(仮称) 深谷通信所跡地公園整備事業及び  
(仮称) 深谷通信所跡地墓園整備事業  
環境影響評価準備書に関する補足資料

令和8年3月  
横浜市

図 7-2 (1) 対象事業実施区域のボーリング調査結果 (準備書 p. 6. 10-12 図 6. 10. 6 (1))

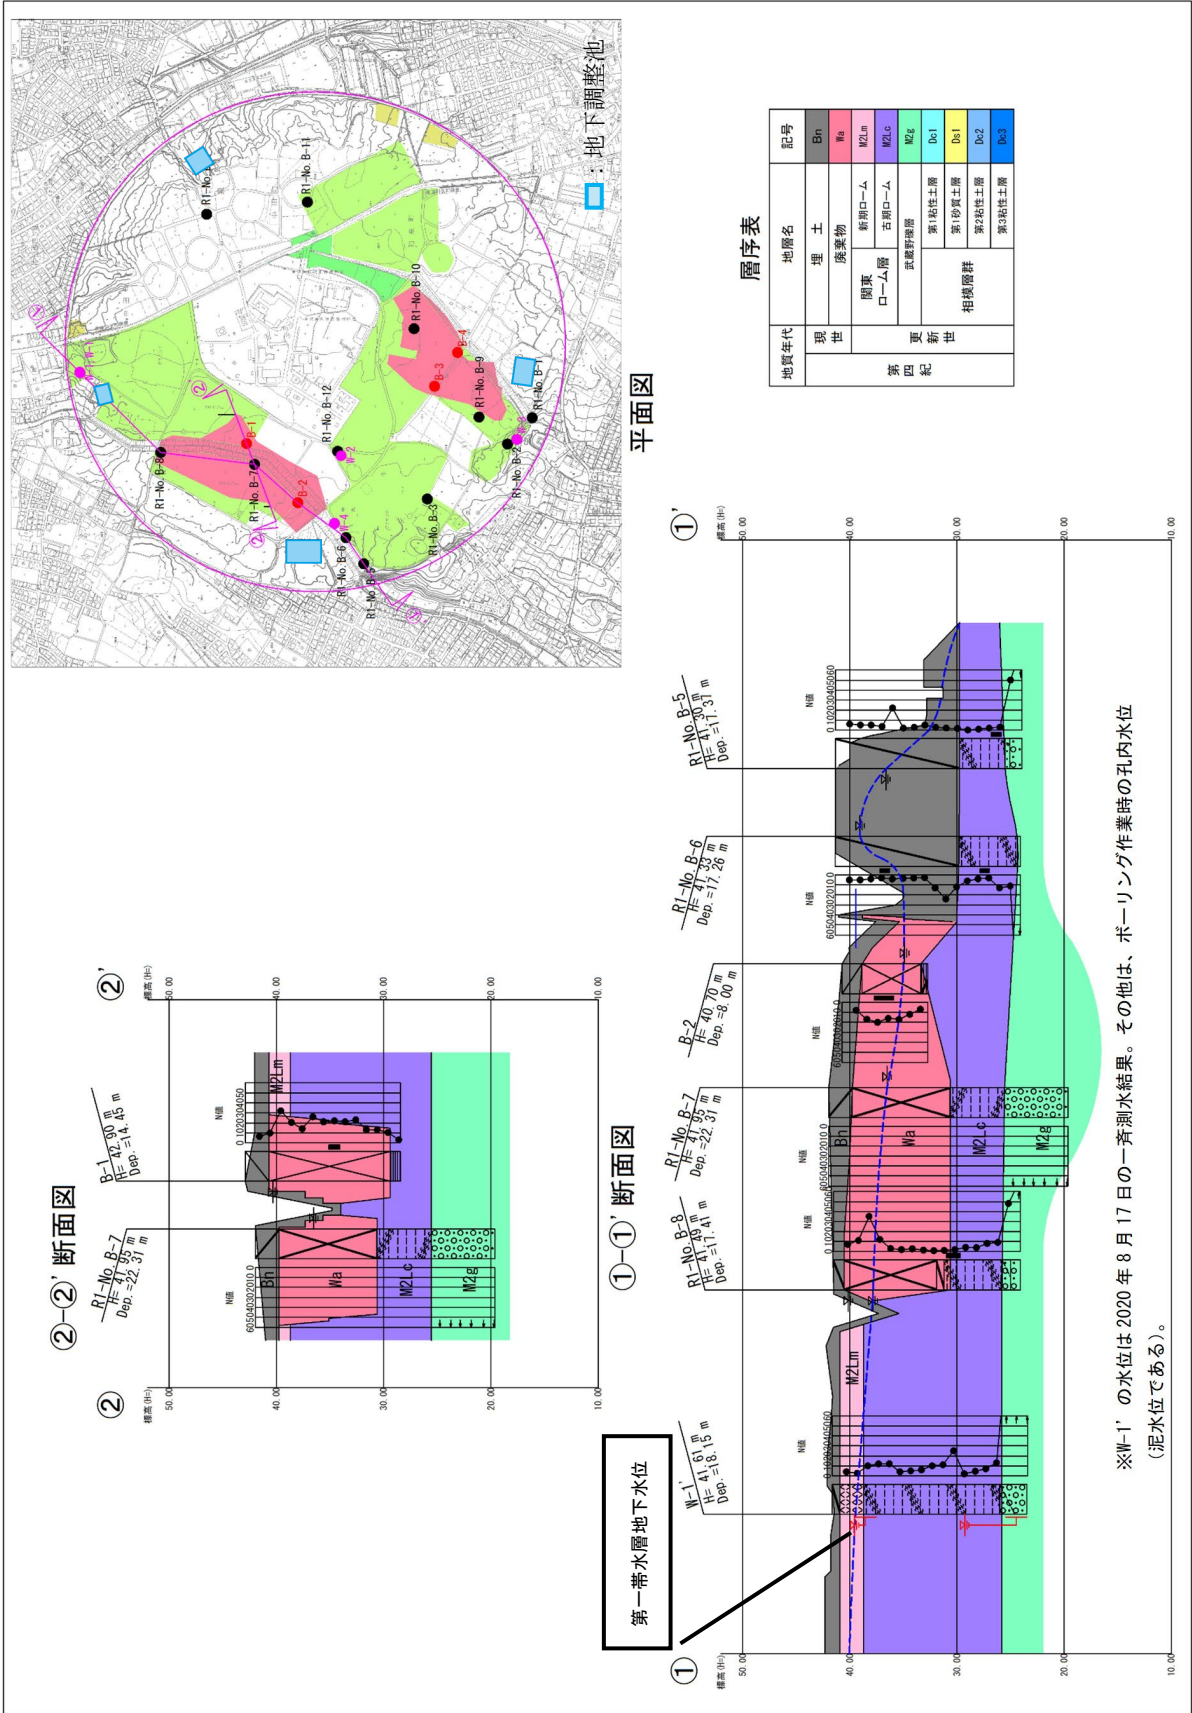
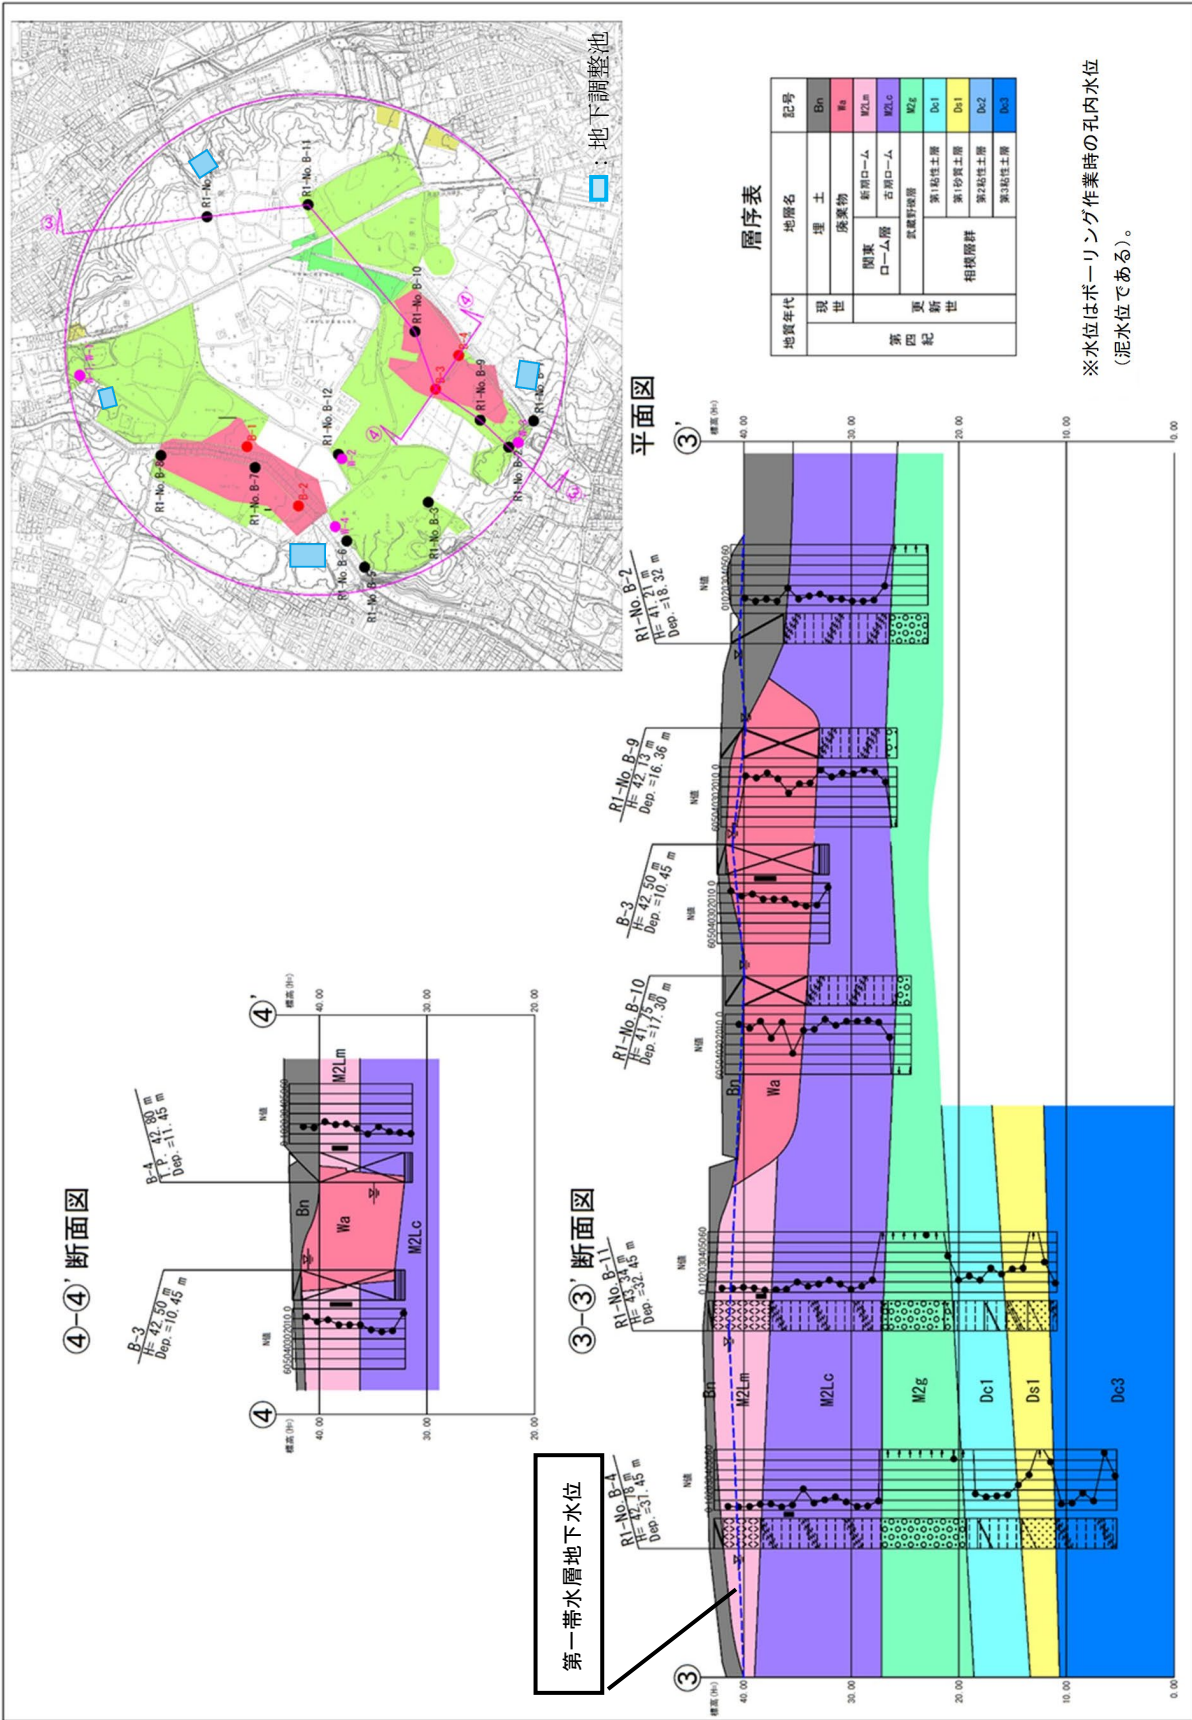
雨水調整池について、土留壁工事をするということなのですが、この土留壁というのはおそらく、不透水層まで達するように掘削をされると思います。第一帯水層がここはかなり浅く、1mから6mと準備書に書いてありました。それから不透水層があってその下に第二帯水層あるのですが、どこまで掘削をされるのでしょうか。おそらく第一帯水層の下、直下の不透水層までだと思うのですが、そこまで工事をして、土留壁を作った場合に、その工事中の地下水流に対する流動阻害のようなことは考える必要がないのかということを説明していただきたいと思います。

準備書にお示ししている図 7-2 (1) ~ (2) のとおり、対象事業実施区域では、第1帯水層 (M2Lm層) が地表面下約1~6m、不透水層 (M2Lc層) が地表面下約2m~約15m、第2帯水層 (M2g層) が地表面下約15m以深に存在しています。

これに対し、現在検討中ではありますが、地下調整池は4か所とも土被りは1m、根入れ深さ (基礎底面の位置) は約6m、工事中に設置する鋼矢板土留壁の根入れ深さは約9mとする計画です。このため、地下調整池底部は第1帯水層下部から不透水層上部の間に達し、また鋼矢板土留壁は不透水層の中央付近に達します。

図 8-1 雨水調整池の配置計画  
(準備書 p.2-19 図 2.3.9)

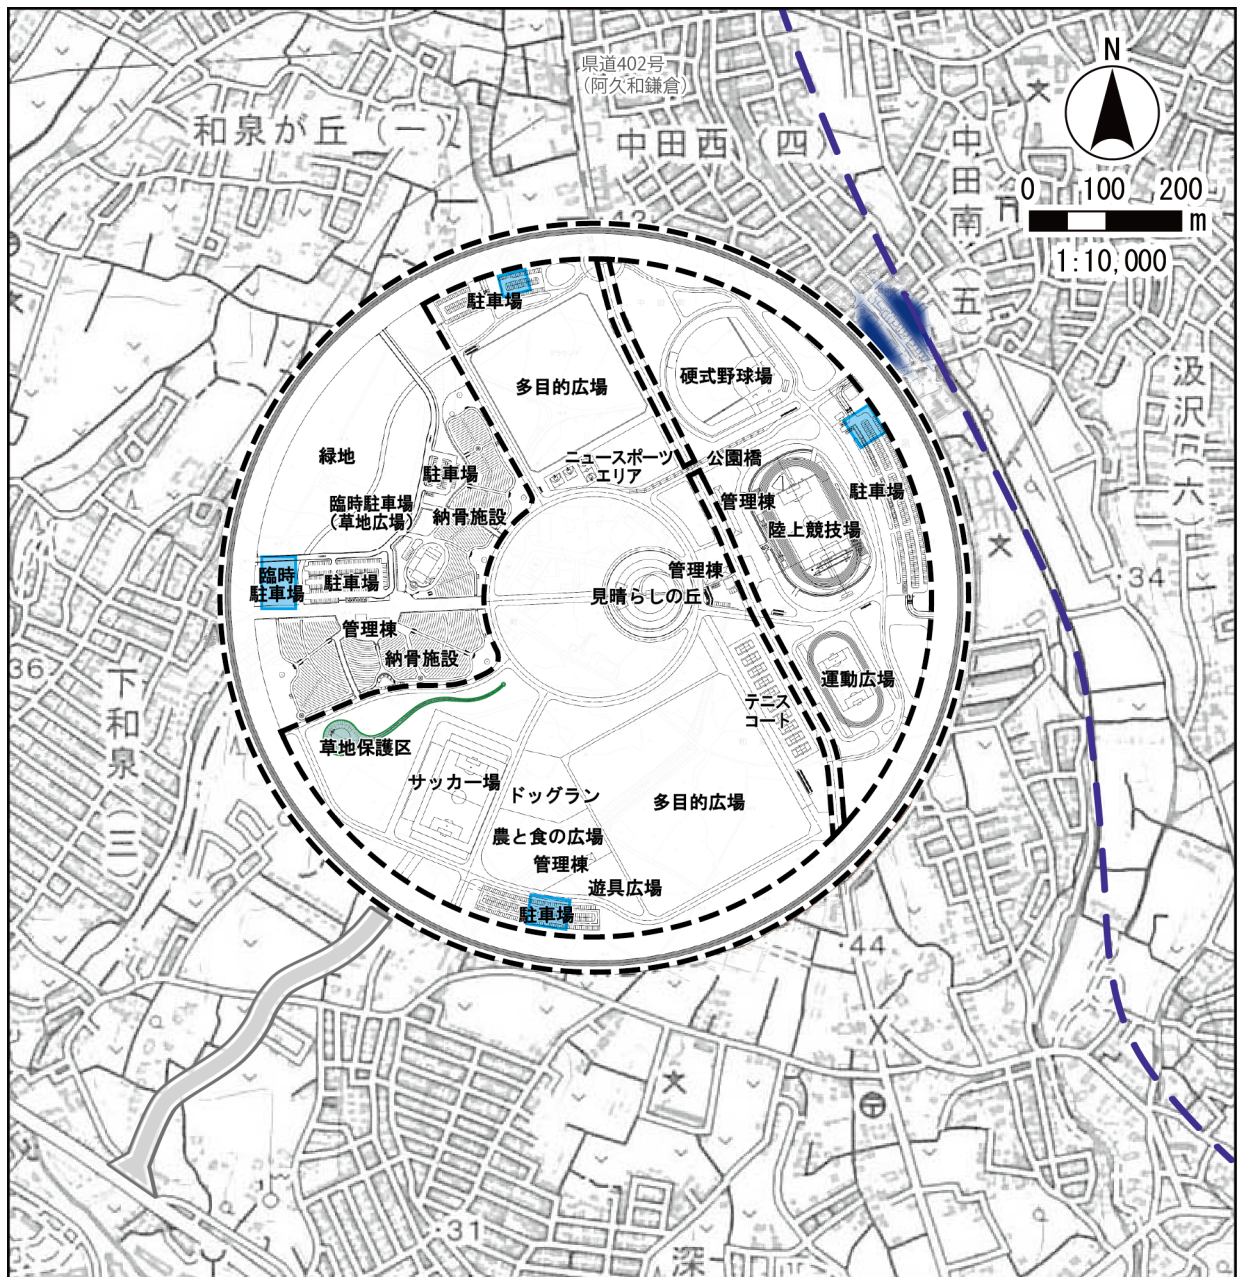
同じように、この流動阻害については、雨水調整池の土留壁工事だけではなくて、雨水調整池を作った後の、その調整池による流動阻害というのものないのでしょうか。調整池そのものも帯水層に少し引っかかるというようなことが準備書に書いてあったように思いましたので、地下水流によって調整池の上流域、下流域への影響が違ってきますけれども、もし下流域に利用しているような井戸があったりする場合に、その水位の低下が起こったり、あるいは土留壁工事によって地下水の水質の水質汚濁につながったりすることも考えられますので、それがなければ、ないという根拠をしっかりと示していただきたいと思います。実際に第一帯水層のどの辺まで土留壁が来るのかとか、あるいは調整池が来るのかとかいうことをきちんと示していただいて、ある程度定量的に、影響がないなら「ない」ということを納得してもらえようような内容の説明にいただきたいと思います。

一方、第1帯水層 (M2Lm層) である関東ローム層は、産業廃棄物最終処分場跡地を除き対象事業実施区域及びその周辺に一樣に分布しています。これに対し、地下調整池の設置範囲は、図 8-1 に示すとおり公園・墓園全体に対してごく限られた範囲であることから、地下調整池の工事及び設置による地下水への影響はほぼないものと予測しました。以上を踏まえ、準備書「6.3 水循環」の予測・評価の記載について、次ページに示すとおり一部修正します。これらの内容は環境影響評価書に反映します。なお、準備書からの変更箇所は赤字に示すとおりです。

また、雨水調整池は第1帯水層下部から不透水層上部の間に達しますが、公園・墓園全体に対してごく限られた範囲であり、地下水の流れ遮断するほどの規模とはならない予定です。その他地下水を遮断するような建物は設置しません。

図 10-1 (2) 地下水の水質の状況調査  
( : 準備書からの変更箇所)

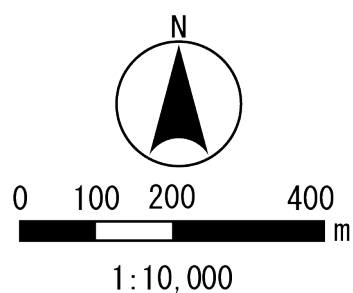
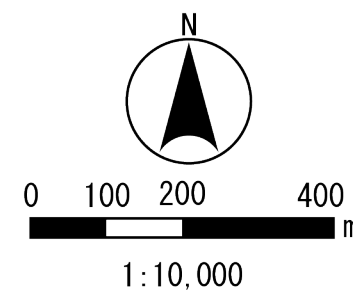
地下水の水質の井戸の調査時点と予測地点はどのような根拠で選ばれたのでしょうか。湧水はこの事業区域の少し外にあるのですが、この地下水については事業区域の外については全く考慮されていないように見えるのですけれども、これは何か理由があるのかということをお教えいただきたいと思えます。

項目「水質・底質」の細目「地下水の水質」について、本事業の実施により地下水の水質への影響はないと予測していますが、本事業の対象事業実施区域には、2つの最終処分場跡地があることから、「最終処分場跡地形質変更に係る施行ガイドライン」に準じて、産業廃棄物最終処分場跡地の影響が大きいと思われる地点で調査・予測を実施することとしました。具体的には、西側産業廃棄物最終処分場跡地の地下水の上流・下流としてW-1とW-4を、東側最終処分場跡地の地下水の上流・下流としてW-2とW-3を調査・予測地点としました。

また、対象事業実施区域周辺に湧水（わきみずの森）が存在することから、湧水の水質についても影響を確認するため、環境影響評価項目として選定し、当該地点を調査・予測地点aとしました。

地下水の水質に係る調査・予測地点は、準備書にお示ししている図10-1のとおりです。また、産業廃棄物処分場の跡地の指定区域については、図10-1(2)に示しており、環境影響評価書に反映します。
